12. KlempnerTreff

Thema: Dachsanierung Teil 1:

Komplex geplant, sicher entwässert

Entwicklung eines komplexen
Sanierungskonzept für ein historisches
Museumdach in Wuppertal

System-Skizze Schnitt durch
Shed

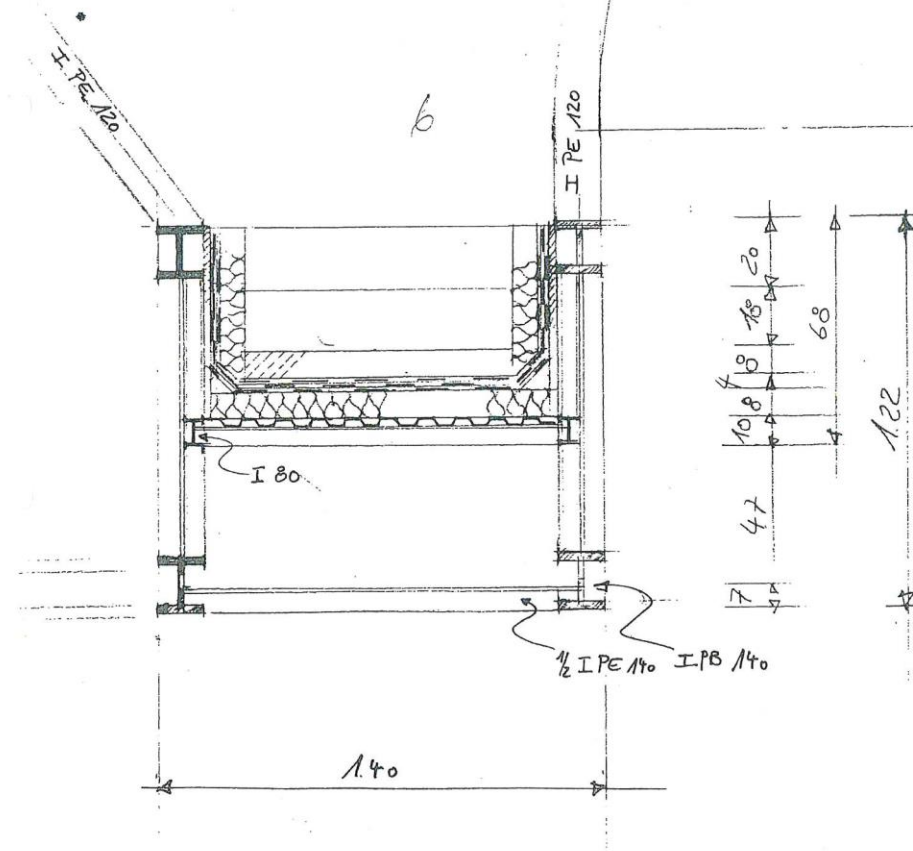
Bei den innen liegenden Rinnen der Shed-Dachflächen und der Satteldachflächen, rot gegenzeichnete Bereiche, ist nachgewiesen worden, dass die vorhandenen Zuschnitte der innen liegenden Rinnen eine ausreichende Abmessung aufweisen. Hier muss nur die fehlende Notentwässerung mit den zu erwartenden Abflussmengen ertüchtigt werden.
